Viva o Centro
São Paulo

Análises e propostas da Associação Viva o Centro ao projeto apresentado pela Emurb para a Reforma da Praça Roosevelt

Análises elaboradas com base em plantas, CD-Rom e apresentação feita
pela Emurb na Associação Viva o Centro em 10 / 02 / 2009

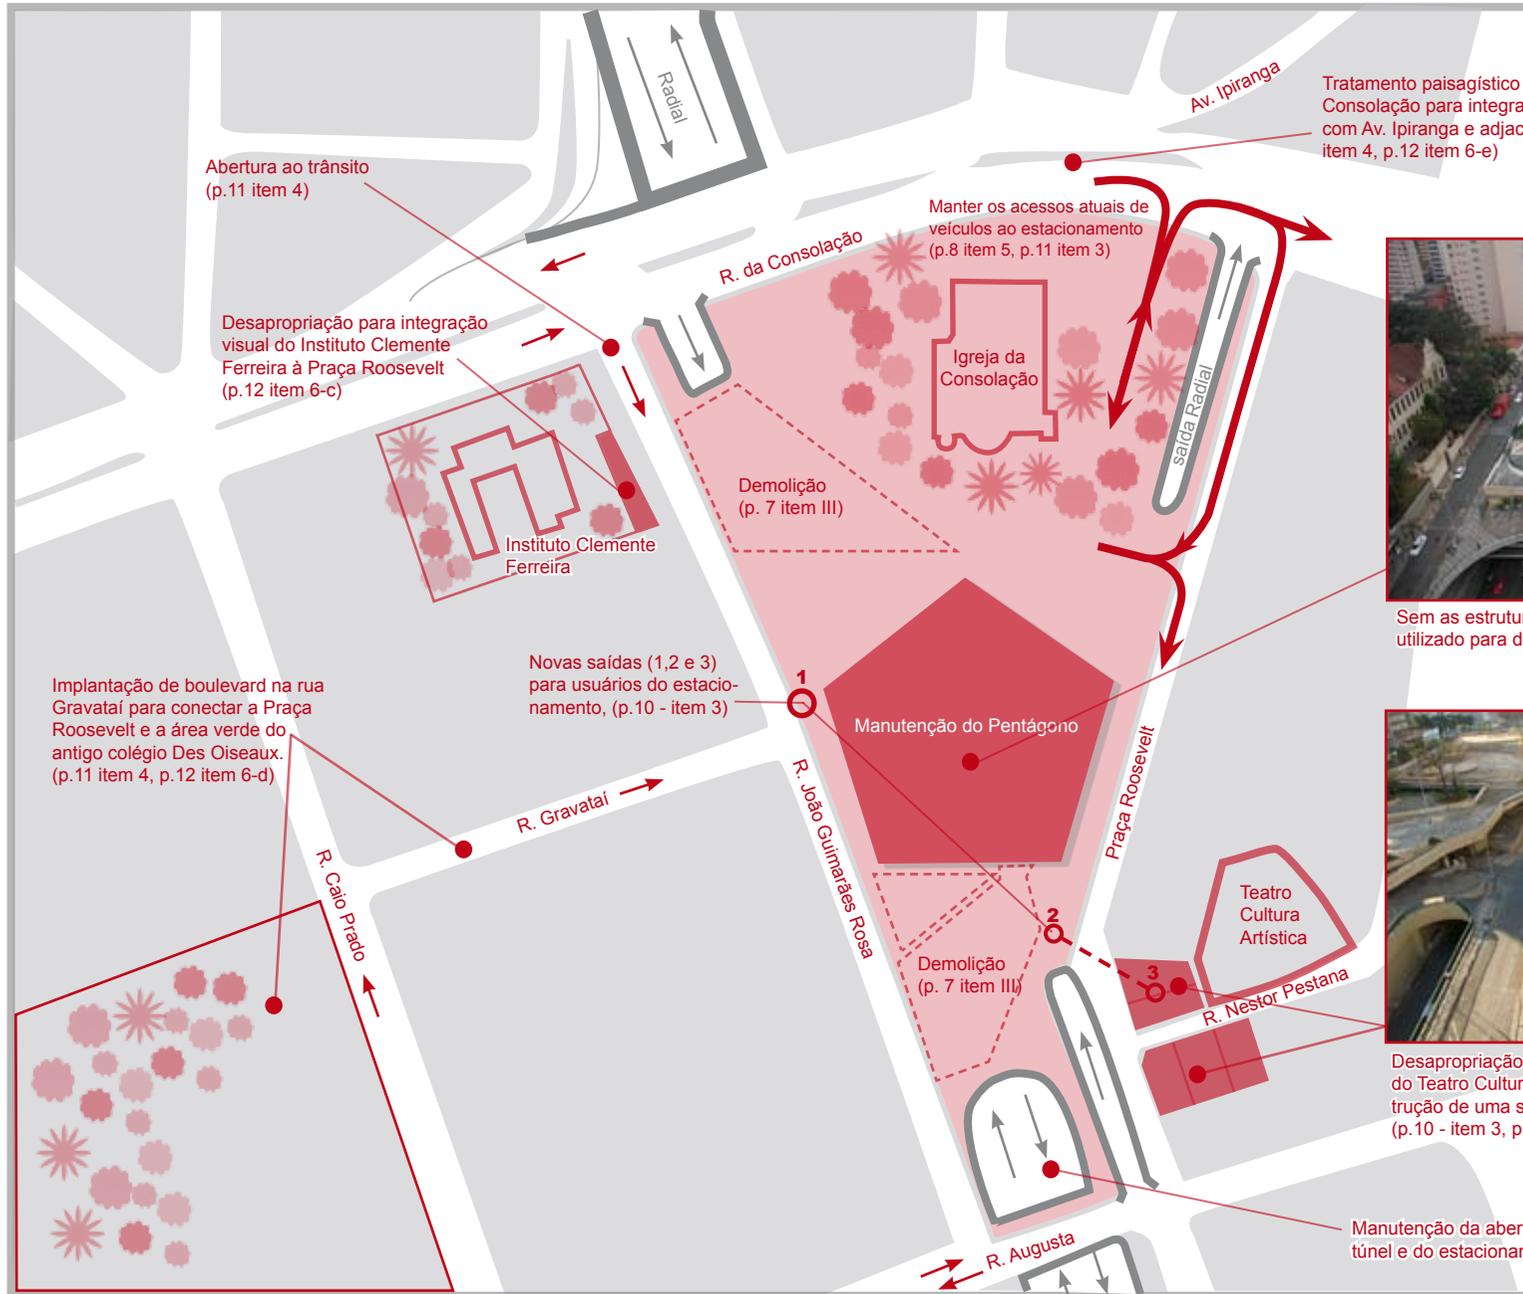
Abertura ao trânsito
(p.11 item 4)

Desapropriação para integração
visual do Instituto Clemente
Ferreira à Praça Roosevelt
(p.12 item 6-c)

Implantação de boulevard na rua
Gravataí para conectar a Praça
Roosevelt e a área verde do
antigo colégio Des Oiseaux.
(p.11 item 4, p.12 item 6-d)

Novas saídas (1,2 e 3)
para usuários do estaciona-
mento, (p.10 - item 3)

Manter os acessos atuais de
veículos ao estacionamento
(p.8 item 5, p.11 item 3)

Demolição
(p. 7 item III)

Manutenção do Pentágono

Demolição
(p. 7 item III)

Tratamento paisagístico da Rua
Consolação para integração da praça
com Av. Ipiranga e adjacências (p.11
item 4, p.12 item 6-e)

Sem as estruturas adjacentes, o pentágono poderia ser utilizado para dar um uso forte à praça (p.10 item 2).

Desapropriação dos imóveis assinalados para integração do Teatro Cultura Artística ao complexo da praça e construção de uma saída para usuários do estacionamento (p.10 - item 3, p.12 item 6-a)

Manutenção da abertura de ventilação do túnel e do estacionamento (p.8 item 4)
